Amparo, 08 de fevereiro de 2022.

Através do presente, e em atenção ao documento recebido da empresa
INBRA- TÊCBILOGIA E DEFESA INDUATRIA E COMERCIO LTDA.

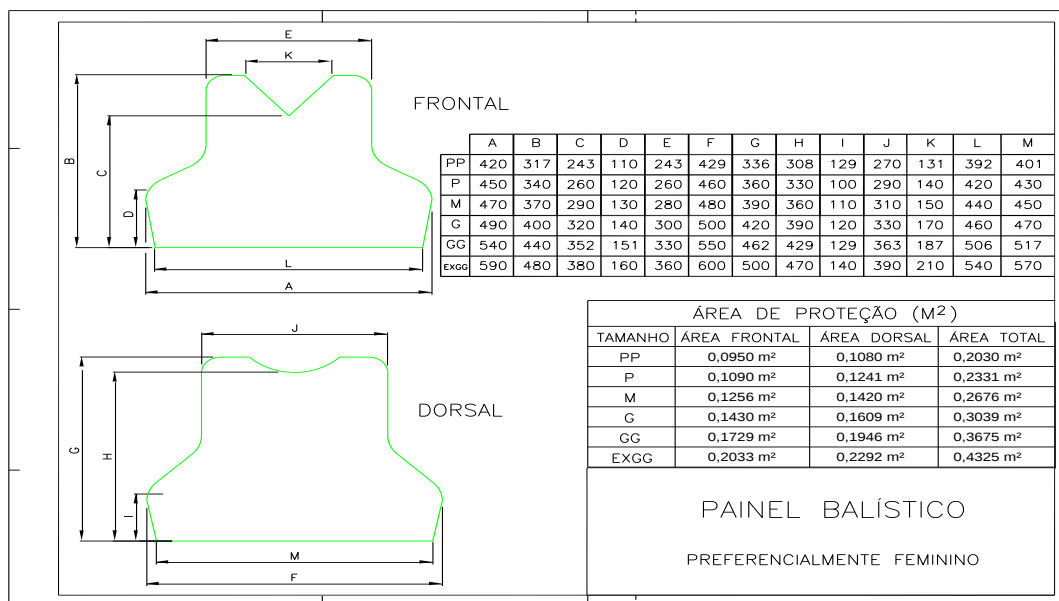
Na página 22 menciona que os coletes balísticos deverão ter 1 capa sobressalente. visto que a capa sobressalente tem todas as características da capa principal, questionamos se para a entrega das amostras poderá ser desconsiderada a capa sobressalente.

Resposta: As amostras solicitadas não precisam estar acompanhadas das capas sobressalentes, uma vez que as mesmas já vêm com a capa original.

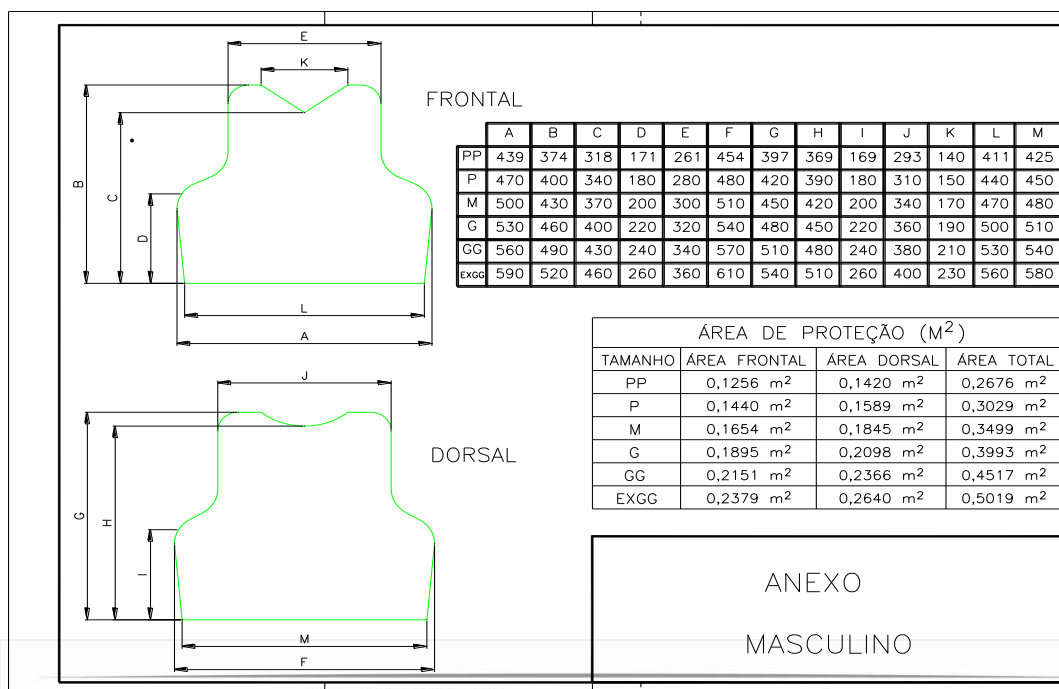
Na página 23 localizamos a informação que os painéis balísticos deverão

obedecer aos padrões SENASP para o modelo masculino e preferencialmente feminino.

a SENASP realizou várias aquisições ao longo dos anos, onde houveram mudanças no formato do painel balístico e demais características relacionadas a este.

diante do exposto acima, perguntamos qual o pregão de referência a ser considerado para as informações do painel balístico ou solicitamos que seja enviado o dimensional de cada modelo com a sua respectiva tolerância dimensional.

Resposta: Segue referencial das medidas padrão SENASP
